Gmina Zagnańsk

PZ.271.1.6.2024.PZZ

Dotyczy: Postępowania pn.: „Budowa drogi w msc. Zachełmie ul. Chełmowa w Gminie Zagnańsk 2024-2025 Poprawa Infrastruktury Drogowej”.

Działając zgodnie z art. 284 ust. 2 i 6 Ustawy – Prawo Zamówień Publicznych (t. j. Dz. U. z 2023 r., poz. 1605 ze zm.) Zamawiający udziela odpowiedzi na zadane pytania:

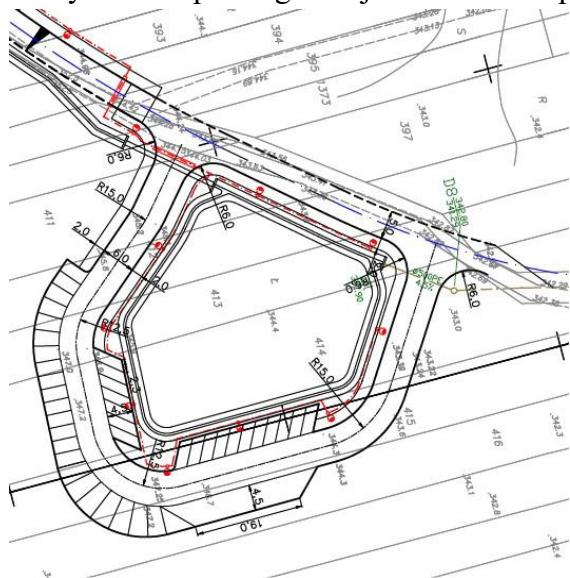
Prosimy o potwierdzenie, że zakres robót drogowych przedstawiony w poniższych folderach, nie jest przedmiotem zamówienia.

- Odc. drogi za przejazdem kolejowym w kierunku kamieniołomu
- Odc. od drogi wojewódzkiej nr 750 do terenu PKP (przejazdu kolejowego)
- Parking nr 1
- Ul. Spokojna od linii kolej. do skrzyż. z drogą do kamieniołomu (ul. Chełmową)

Odpowiedź j. w.
